Dotyczy: PN-46/23 postępowania w trybie przetargu nieograniczonego na dostawę wyposażenia i adaptację pomieszczeń Centralnej Sterylizatorni, na potrzeby Centralnego Zintegrowanego Szpitala Klinicznego w Poznaniu w ramach projektu pn. Budowa Centralnego Zintegrowanego Szpitala Klinicznego w Poznaniu - centrum medycyny interwencyjnej (etap I CZSK).

W związku z pytaniami dotyczącymi prowadzonego postępowania, Zamawiający, zgodnie z art. 135 ust. 2 ustawy z dnia 11 września 2019 r. Prawo zamówień publicznych (Dz. U. z 2022 r., poz. 1710 ze zm., alej Ustawa Pzp) udziela odpowiedzi:

Pytanie 85

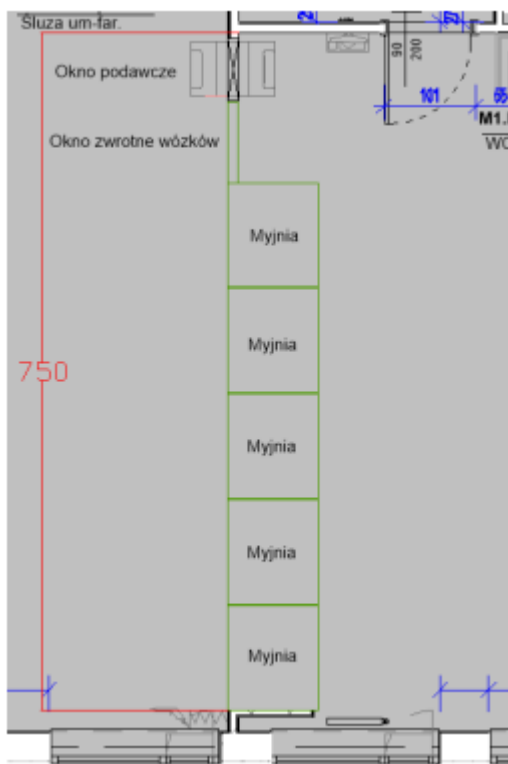
(Dotyczy Załącznika nr 5B do SWZ – Myjnia-dezynfektor 15 tac, pkt. 13) Czy Zamawiający zezwoli na zaoferowanie myjni o wymiarze 1150 x 990 x 2495 mm (SxGxW)? Uzasadnienie: z przeprowadzonej wizji lokalnej wynika, iż nie ma przeszkód do instalacji szerszych myjni-dezynfektorów. Odnosząc się do odpowiedzi Zamawiającego z dnia 14.07 na pytanie 9. Załączony projekt po względem funkcjonalnym, instalacji zasilających oraz ergonomii pracy nie przewiduje „dostawienia” kolejnego urządzenia a zainstalowania myjni o większej pojemności (30 tac). Niemniej, proponowany poniżej układ w dalszym ciągu daje Zamawiającemu taką możliwość w późniejszym terminie

Zamawiający nie wyraża zgody. W przypadku dostawienia dodatkowej (szóstej myjny narzędziowej) nie będzie możliwy odbiór wózków. Planowane okno podawcze przeznaczone jest do endoskopów elastycznych.
